Adres installatie	Charlotte Finckstraat 52, 2660 Hoboken
Naam eigenaar	niet bekend
Adres eigenaar	idem,
Type object	eengezinswoning
EAN-code	niet beschikbaar
Aard installatie	bestaand
Doel onderzoek	verkoop wooneenheid

Keuringsrapport

elektrische installatie

Rapportnummer: RAP.1024.018.1000034869329.REV0

Bijlage: Schets van de installatie:

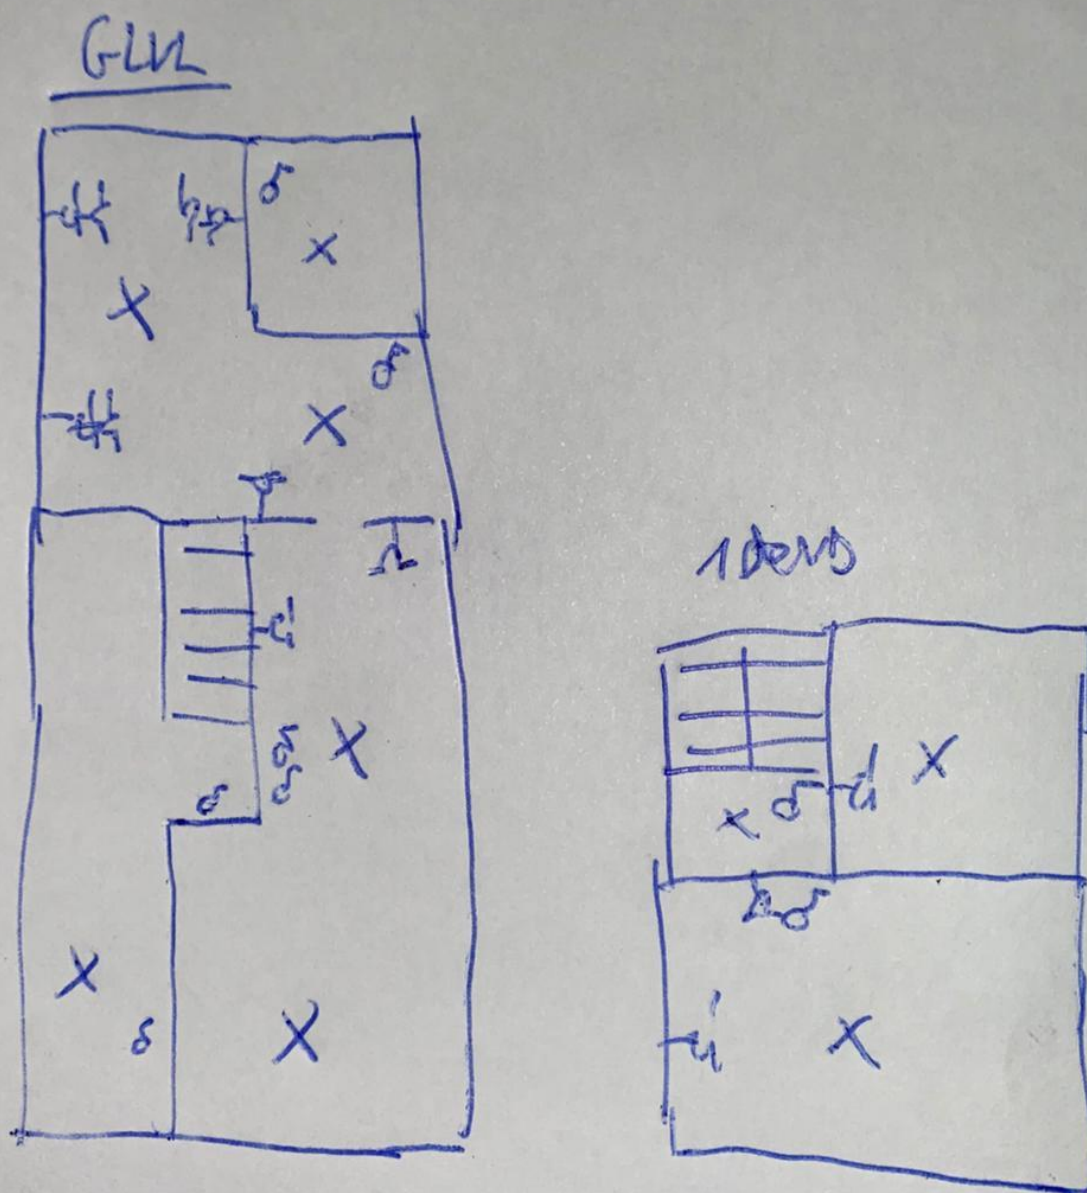
1. Het aardingscontact van één of meerdere contactdozen is niet verbonden met de beschermingsleiding (5.3.5.2).
2. Aan het begin van de installatie is geen verzegelbare ADS met een gevoeligheid van maximaal 300 mA en een nominale stroom van 40 A geplaatst (5.3.5.3).

3. In de aardgeleider is geen onderbreker aangebracht of de onderbreker is niet toegankelijk of niet te openen. Hierdoor kan de aardspreadsweerstand niet worden gemeten (2.5).

4. De installatie is niet voorzien van een ééndraadschema en situatieschema (hs. 3.1).
5. De installatie in de badkamer, wasmachine, vaatwasmachine en/of droogkast en gelijkaardige toestellen moeten aanvullend worden beveiligd door een ADS van 30 mA (4.2.3.4).

6. De kast is niet voorzien van een deur, beschermingsplaat of achterwand (5.3.5.1).
7. De stroombanen zijn niet (allemaal) van een duidelijke verklaring voorzien (3.1).

8. De kast (een deel van de kast) is beschadigd en moet worden vervangen.
9. De kast is niet aanrakingsveilig en dient te worden vervangen (art. 248.01).

10. De onder spanning staande delen in de kast moeten worden afgeschermd (4.2).
11. Contactdozen zonder aardingscontact zijn niet aanvullend beveiligd met een differentieel stroombeschermingsinrichting met een aanspreekstroom van max 30 mA (8.2.1).

12. Divers schakelmaterieel (contactdozen / lichtschakelaars,...) is los en moet worden bevestigd.
13. Eén of meerdere leidingen zijn vastgespijkerd tegen de muur.

14. Eén of meerdere beveiligingen zijn niet voorzien van kalibreerelementen (5.3.5.5).
15. De beschermingsplaat van de kast moet van afdekplaatjes worden voorzien.
